CAAC 适 航 指 令

编号: CAD2010-A340-03R1

- 一. 标题: 排气装置-反推作动系统门-更换
- 二. 适用范围:

空客A340,型号为-211,-212,-213,-311,-312和-313,所有生产序列号飞机。

图1

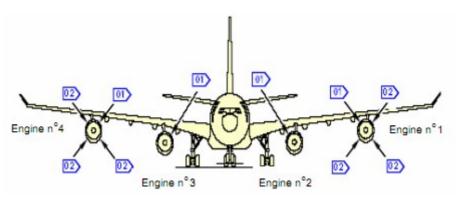
本指令的修订是为了更正图1中发动机编号的错误。

- 4.1 不晚于2011年2月28日,对下图1中标识为 的发动机的上部内侧反推枢轴门,执行本指令4.3中要求的措施。
- 4.2 不晚于2012年12月31日,对下图1中标识为 02 的1号和4号发动机的上部外侧反推枢轴门以及1号和4号发动机下部反推枢轴门(内侧和外侧),执行本指令4.3中要求的措施。
- 4.3 根据空客服务通告(SB)A340-78-4037的说明更换主锁,和根据空客服务通告SBA340-78-4038拆除安装的垫片和更换作动器。
